Ist die Elbtrasse notwendig für den Ersatz des Heizkraftwerks Wedel?

Wärme Hamburg GmbH
Planfeststellungsantrag FWS-West

3.2 Planrechtfertigung

Abb. 3.2–1: Neues Erzeugungskonzept (NEK)

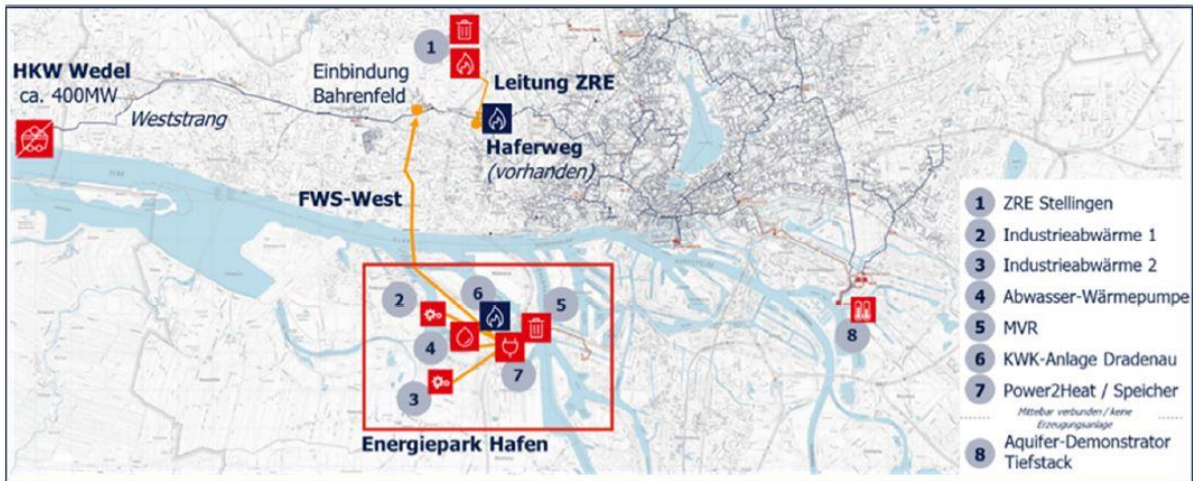
Die großen Abwärmepotenziale von Industrieunternehmen wurden in Diskussionen immer wieder genannt, aber es konnten bis heute nur wenige gefunden werden. Aus den oben genannten 18 MW_{th} sind bis heute 23 MW_{th} geworden.

Die vorhandenen Abwärmepotenziale könnten recht sinnvoll **ohne eine Elbtrasse** zur Deckung von Prozesswärmebedarf und Fernwärmebedarf südlich der Elbe eingesetzt werden. Um eine Erkundung dieser Potenziale hat sich die BUE/Vattenfall/WH-Planung aber nie bemüht.
